Bebauungsplan-Entwurf BN 43

Abwägungstabelle

- Kenntnisnahmeverschickung vor öffentlicher Auslegung am **26.03.2021**
- Öffentliche Auslegung vom **18.05.2021 bis 18.06.2021**

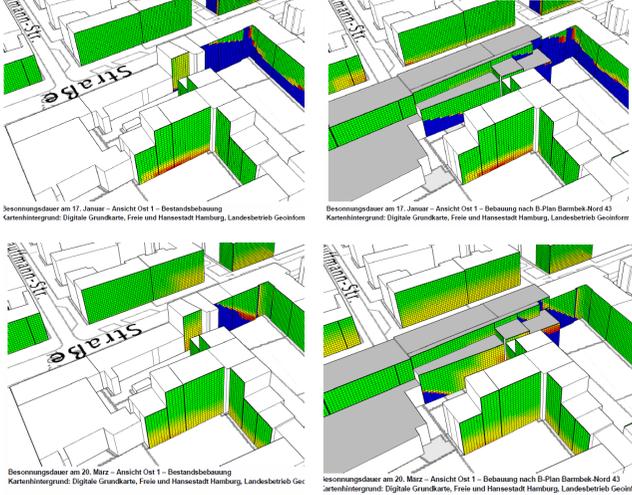
| 2 | 2 | Bürger 16.06.2021 ID 1060 | <p>Die Einwendung bezieht sich auf die hofseitige Verschattung der unteren Wohnungen Schwalbenplatz 1-3 im südlichen Bereich des Plangebietes.</p> <p>Die durch die Bebauung zu erwartende Verschattung der unteren, hofseitigen Wohnungen Schwalbenplatz 1 - 13 sind erheblich, sie verschlechtern die eh schon spärlichen Lichtverhältnisse im Zeitraum Mitte September bis Mitte April (rd. 60 % des Jahres), da von der Westseite kein direktes Licht mehr reinkommt.</p> | <p>Die geplante Neufestsetzung GH 20 und GH 23 (Eckgebäude Heidhörn) mit der rückwärtigen Bebauung GH 10 an der Fuhsbüttler Straße entspricht ca. 5 Geschossen und 6 Geschossen im Eckbereich sowie ca. 3 Geschosse im rückwärtigen Bereich.</p> <p>Der Bebauungsplan-Entwurf BN 43 präzisiert mit seinen Höhenfestsetzungen die Gebäudehöhen und legt ein Höchstmaß fest. Lediglich im Eckbereich Fuhsbüttler Straße/Heidhörn wird eine Eckbetonung durch eine höhere Bebauung festgesetzt.</p> |

| Lfd. Nr. | Bearb. Nr. | Stellungnahmegeber/in | Inhalt der Stellungnahme | Stellungnahme N/SL |
|----------|------------|---|--|--|
| | | | | <p>Die max. Gebäudehöhe von 10 m wird im Innenhofbereich in Höhe des Schwalbenplatzes 5 bis 9 für den östlichen Teilbereich zurückgenommen und auf eine Höhe von 5 m reduziert</p>  |

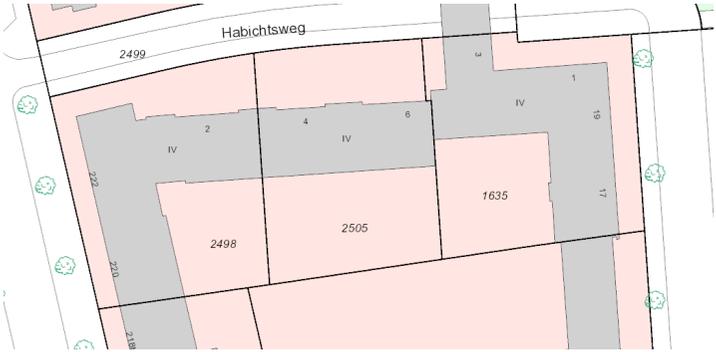
| Lfd. Nr. | Bearb. Nr. | Stellungnahmegeber/in | Inhalt der Stellungnahme | Stellungnahme N/SL |
|----------|------------|-----------------------|---|--|
| | | | <p><u>im Bereich des Gebäudes Fuhlsbüttler Straße 220-222</u> (Flurstück 2498) festzustellen, wodurch diese im Eigentum unserer Mandantin stehenden Gebäude besonders nachteilig im Hinblick auf die Belichtung der betreffenden Wohnungen betroffen wird. Für die Zeiträume mit kürzerer täglicher Sonnenscheindauer und niedrigerem Sonnenstand (Beurteilungstag 17. Januar) sind durch die geplante Bebauung merkliche Veränderungen in diesem Bereich und im Bereich Habichtsweg 2-6 zu erwarten. Wie die Entwurfsbegründung auf Seite 29 richtig feststellt, ist dieser Bereich bereits im Bestand von deutlicher Verschattung geprägt.</p> <p>Auch für das neue Gebäude im Flurstück 128 innerhalb des Plangebiets sollen sich für die unteren drei Geschosse der Ostfassade nördlich des Gebäuderiegels im Innenhof sehr geringe Besonnungsdauern sowohl für den 17. Januar als auch für den 20. März ergeben. Eine Orientierung von Wohnungen allein zu dieser Gebäudedefassade würde eine weitgehende Verschattung der gesamten Wohnung mindestens im Winterhalbjahr bedeuten. Auch im Sommerhalbjahr (März bis September) wären keine hohen Besonnungsdauern zu erwarten. Sollten in diesem Bereich – ggf. im Wege der Umnutzung von Gewerberaum – Wohnraumnutzungen erfolgen, empfehlen die Planverfasser eine Grundrißgestaltung, die nicht einseitig zum Hof orientiert ist, sondern sowohl zum Hof als auch zur Fuhlsbüttler Straße – wo es allerdings erhebliche Beeinträchtigungen durch Verkehrslärm gibt.</p> <p>Derartig schlechte Belichtungsverhältnisse stehen im Widerspruch zur DIN 5034 (1983 bzw. 1999), welche eine direkte Besonnung von vier Stunden vorsieht.</p> <p>Vor diesem Hintergrund nicht geteilt wird die Auffassung der Planentwurfsverfasser, daß die zu erwartenden wesentlich kürzere Besonnungsdauer der genannten Wohnungen immer noch vertretbar sein soll. Durch die künftig auf dem Flurstück 128 neu zu errichtenden Gebäude entstünde vielmehr eine <u>Hinterhofsituation</u> mit erheblicher</p> | <p>verschattet. Die Änderung durch die Planung ist als geringfügig zu betrachten. Beim Habichtsweg 2-6 sind keine wesentlichen Veränderungen in der Besonnung zu erwarten.</p> <p>Für den Bereich an der Fuhlsbüttler Straße wurde in § 2 Nummer 2 bereits folgende Regelungen getroffen:</p> <p><i>In den urbanen Gebieten sind in den zur Fuhlsbüttler Straße ausgerichteten Gebäuden und Gebäudeteilen im Erdgeschoss und im ersten Obergeschoss Wohnnutzungen unzulässig.</i></p> <p>Da Verschattungen bei gewerblicher Nutzung wie zum Beispiel beim Einzelhandel in den unteren Geschossen unkritisch ist, wird die Begründung bezüglich Verschattung/Besonnung entsprechend ergänzt.</p> <p>Für das neue Gebäude im Flurstück 128 innerhalb des Plangebiets ergeben sich für die Ostfassade nördlich des Gebäuderiegels im Innenhof jedoch sehr geringe Besonnungsdauern sowohl für den 17. Januar als auch den 20. März. Eine Orientierung von Wohnungen allein zu diesen Gebäudefassaden würde eine weitgehende Verschattung der gesamten Wohnung mindestens im Winterhalbjahr bedeuten. Auch im Sommerhalbjahr (März-September) wären keine hohen Besonnungsdauern zu erwarten.</p> <p>Auch hier gilt die Regelung in § 2 Nummer 2.</p> |

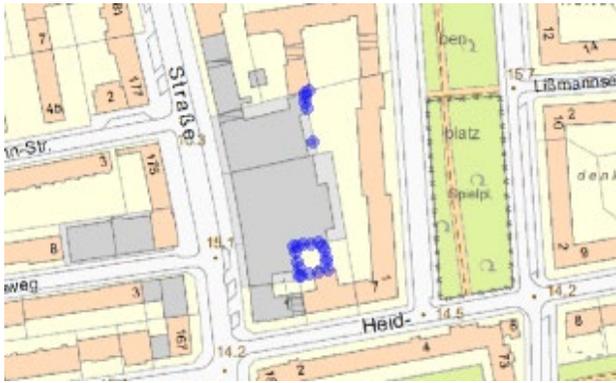
| Lfd. Nr. | Bearb. Nr. | Stellungnahmegeber/in | Inhalt der Stellungnahme | Stellungnahme N/SL |
|----------|------------|-----------------------|--|--|
| | | | <p>schaftsbebauung die gebotene Achtung gegenüber den Werten der denkmalgeschützten Wohn- anlagen außer acht läßt, weil solche neuen Nachbarbauten erhebliche Teile des Ensembles zumindest spürbar ästhetisch übertönen würde. Das betrifft, wie dargelegt, sowohl die Sichtbezüge zu diesen Gebäuden im Bereich der Fuhsbüttler Straße und in den westlichen Hofbereichen mit der in den neuen Baugrenzen im Bereich des Flurstücks 128 künftig möglichen drei- bis viergeschossigen Neubebauung als auch die bei maximaler Ausnutzung der maximal zulässigen Gebäudehöhen im Bereich des Straßenlands entstehende erdrückende Wirkung der Nachbarbebauung auf das Ensemble.</p> <p><u>Unzureichende Berücksichtigung und Abwägung des Denkmalschutzes</u></p> <p>Gemäß § 1 Abs. 6 Nr. 5 BauGB sind insbesondere die Belange der Baukultur, des Denkmalschutzes und der Denkmalpflege bei der Aufstellung der Bauleitpläne zu berücksichtigen. Sodann sind diese öffentlichen und – über den denkmalrechtlichen Umgebungsschutz zugleich privaten – Belange mit den sonstigen vorliegend betroffenen Belangen gemäß § 1 Abs. 7 BauGB gegeneinander und untereinander gerecht abzuwägen.</p> <p>Aus der vorliegenden Begründung zum Bebauungsplan ist diese gebotene Abwägung allerdings nicht erkennbar. Die im künftigen Geltungsbereich des Bebauungsplans liegenden Denkmäler werden an unterschiedlicher Stelle der Begründung lediglich erwähnt bzw. nachrichtlich übernommen. So ist unter Ziffer 3..2.4 auf Seite 9 f. der Begründung zwar erwähnt, daß die Gebäude Fuhsbüttler Straße 220, 222, Habichtsweg 2, 4, 6, Habichtsplatz 1, 3, Schwalbenplatz 1, 3, 7, 9, 11, 13, 15, 17, 19, Heidhörn 3, 5, 7 im Geltungsbereich des künftigen Bebauungsplans als Denkmäler des Siedlungsbaus erkannt sind und zusammen mit den Gebäuden Fuhsbüttler Straße 224, 226, Habichtsplatz 5, 7, Habichtsweg 1, 3, 5 das Ensemble Fuhsbüttler Straße / Habichtsplatz / Habichtsweg / Heidhörn / Schwalbenplatz bilden. Auch ist unter Ziffer 3.4.1 auf Seite 11 der Begründung erwähnt, daß insbesondere der Blockrand</p> | <p>Stellungnahme SL 2</p> <p>Der Denkmalschutz wird nicht im Bebauungsplan BN 43 festgesetzt, sondern lediglich nachrichtlich übernommen.</p> |

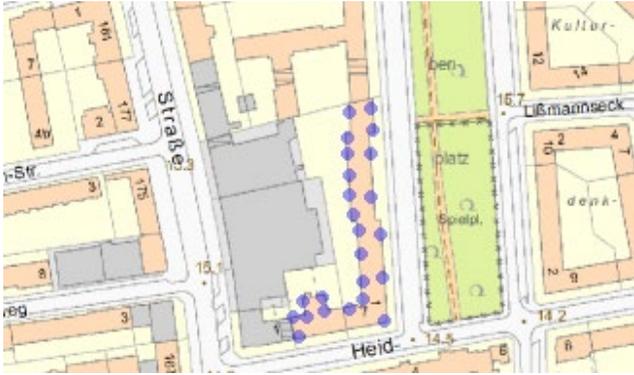
| | | Anwaltskanzlei 18.Juni 2021 Per Post | § 2 Nr. 18 bis 24 sehen ebenfalls diverse Begrünungen und Anpflanzungen vor, die dem Bestand der Gebäude unserer Mandantin widersprechen, weshalb diese von den betreffenden Festlegungen ausgenommen werden sollten. Sinnvollerweise betreffen diese Regelungen, wie auch § 2 Nr. 17, nur Neubauten. | Die Stellungnahme wird zur Kenntnis genommen und berücksichtigt. Die Festsetzungen beziehen sich in § 2 Nrn.18 bis auf Neuanlagen auch auf Bestandsflächen. §2 Nr. 18(neu Nr. 22) bezieht sich nur auf Neuanlagen. §2 Nr.19 (neu Nr. 24)bezieht sich nur auf Flurstück 4084. §2 Nr. 20 neu Nr. 25)bezieht sich nur auf Neuanlagen. |

| Lfd. Nr. | Bearb. Nr. | Stellungnahmegeber/in | Inhalt der Stellungnahme | Stellungnahme N/SL |
|----------|------------|-----------------------|--------------------------|--|
| | | | | <p>§ 2 Nr. 21 (neu Nr. 26) bezieht sich auf die Anpflanzung von Bäumen und Sträuchern gemäß Planzeichnung</p> <p>Das Anpflanzsymbol auf Flurstück 1635 wurde aus der Planzeichnung entfernt. Eine Bepflanzung ist aber wünschenswert.</p> <p>§ 2 Nummern 22 und 23 (neu Nr. 26) betreffen die zu erhaltenden Bäume u.a. auch auf Flurstück 2505.</p> <p>§ 2 Nummer 24 wurde in Nr. 27 und Nr. 28 geändert und das Symbol aus der Planzeichnung heraus genommen. Die §2 Nr. 28 bezieht sich auf Flurstück 4084.</p> |
